## Technische Änderung

## 5. Betroffene Artikel

1720950000	ZPEA 2.5-2
1815100000	ZTPE 2.5/3AN/1
1808210000	ZTPE 2.5/3AN/1

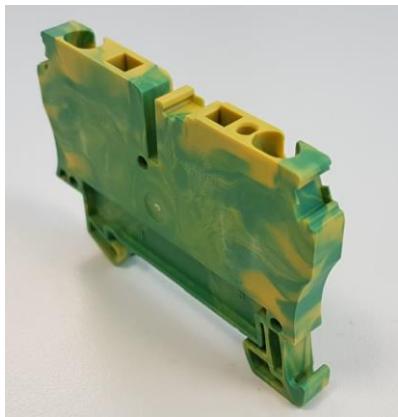
Zurzeit werden die betroffenen Produkte zunächst in grüner Farbe gespritzt und anschließend mit gelber Farbe bedruckt.

Die betroffenen Produkte werden in Zukunft direkt in grün-gelber Marmorierung gefertigt, wie in den folgenden Bildern gezeigt wird.

- Vereinheitlichung der Produkte
- Bessere Erkennbarkeit der PE Klemmen
